SVA - Biebesheim unter der Lupe

von Werner Lautz

Das Bunkergebäude

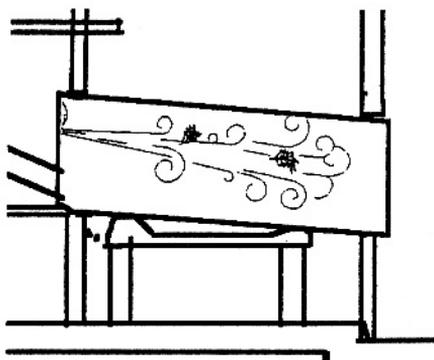
Die HIM ignoriert aber all diese Vorschriften und betreibt den Bunker seit 1981 mit voll geöffneten Bunkertoren.

Nach dem Bunkerbrand im Jahre 1986 wurden sogar die Fenster im oberen Teil des Gebäudes herausgelassen und noch zusätzlich ein Abzug auf das Dach aufgesetzt. Auf diese Weise werden die Abgase aus dem Bunker, durch Konvektion, erzeugt durch die heißen Stirnwände der Öfen, frei über das Dach und die Fensteröffnungen an die Umwelt abgegeben.

Die Nachbrennkammer

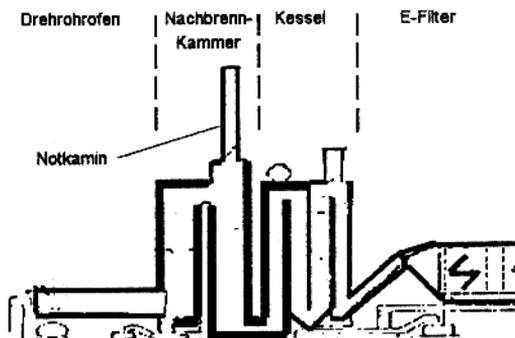
Weder die Temperatur noch die Verweilzeit können in der Nachbrennkammer der HIM erreicht werden! Auf einer Strecke von ca. 5 m und Strömungsgeschwindigkeit von 7m/sec ist es nicht möglich, das Abgas aus dem Ofen von ca. 940° C auf

über 1200° C aufzuheizen und vor dem Kessel wieder auf 800 - 850° C abzukühlen. Die HIM benutzt daher ihre Nachbrennkammer als **Vorkühler** für den Kessel (und als **Abgasverdünner** bei Probenahmen). Die Querschnittsvergrößerung reicht nicht einmal für die Volumenzunahme der erhitzten Abgase.
